9.3. Landkreis Lüneburg (09.11.2016)

B-Plan Nr.19 „Süderfeld III“ mit örtlicher Bauvorschrift

Beteiligung der Behörden und sonstiger Träger öffentlicher Belange gemäß § 4 (2) BauGB i.V.m. § 4b BauGB und Öffentlichkeitsbeteiligung gemäß § 3 (2) BauGB

Abbildung 1: Umweltbundesamt - <https://www.umweltbundesamt.de/themen/boden-landwirtschaft/flaechensparen-boeden-landschaften-erhalten>

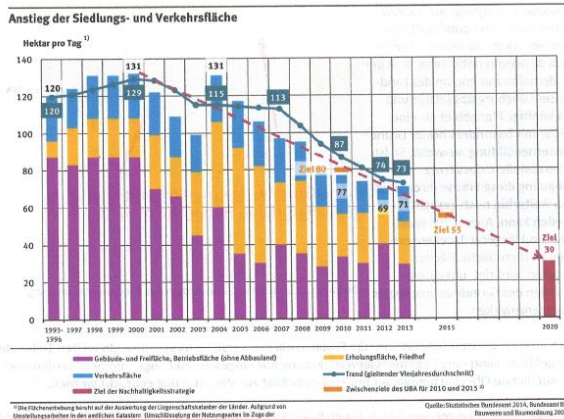
Bei Grundstücksgrößen um 500 m² lassen sich auf der projektierten Fläche mehr WE unterbringen, oder der Flächenverbrauch für die zu planenden 65 - 70 WE wäre kleiner. Die Verpflichtung, schonend und sparsam mit der Ressource Boden umzugehen, ergibt sich im Übrigen aus der Bodenschutzklausel des § 1a Abs. 2 Satz 1 BauGB.

Auch deshalb sollte die Grundstücksgröße wie vorgeschlagen reduziert werden bzw. ein Höchstwert für die Grundstücksgröße festgesetzt werden.

Abbildung 3: Quelle: Betonverbund SLG

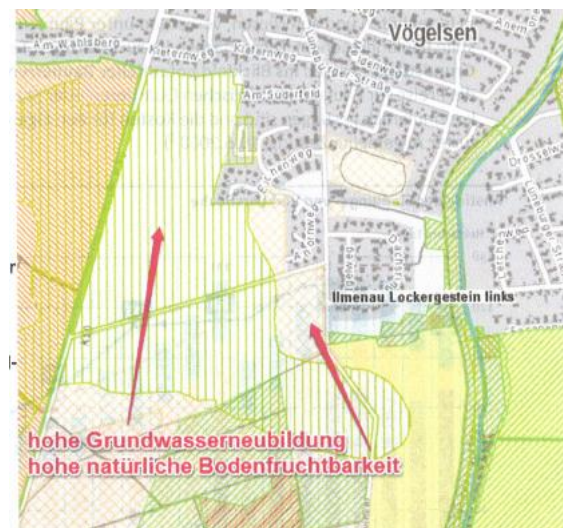
Der NABU erwartet daher, dass Folgendes als Nr. 3.4 der textlichen Festsetzungen ergänzt wird:

„Flächen im Sinne des § 19 Abs. 4 BauNVO bzw. § 9 Abs. 1 Nrn. 4 und 11 BauGB (Stellplätze,

Zufahrten, Wege, usw.) müssen so gestaltet werden, dass ihr Abflussbeiwert $\Psi < 0,4$ beträgt. Das kann erreicht werden durch die Verwendung von wasserdurchlässigen Belägen wie Rasengittersteinen oder auch haufwerksporigem Pflaster."

Abbildung 4: Quelle: <http://www.heizungsfinder.de/solarthermie/wirtschaftlichkeit/dachneigung-dachausrichtung>

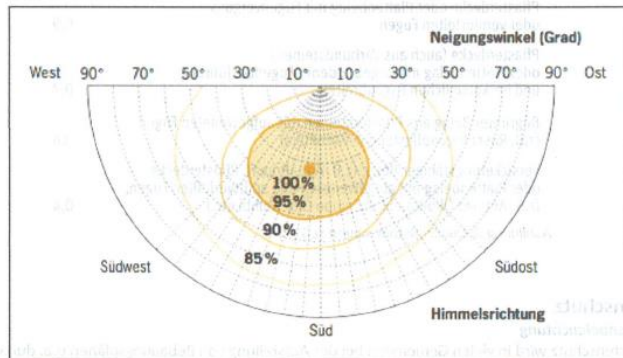
Der NABU fordert, bereits im Bebauungsplan die Voraussetzungen für die spätere Nutzung der Solarenergie für die Gewinnung von Strom und/oder Wärme zu schaffen:

Für die Dächer neu zu errichtender Gebäude im Plangebiet sollte nach § 9 Abs. 1 Nr. 2 BauGB eine Ausrichtung des Dachfirstes zwischen Nordost-Südwest und Nordwest-Südost festgesetzt werden, so dass die Hauptdachfläche der Sonne zwischen 135° (Südost) und 225° (Südwest) zugewandt ist.

Die Dachneigung sollte zwischen 20° und 40° liegen; die 50° in der örtlichen Bauvorschrift (3.2) sind sicher auch noch akzeptabel.
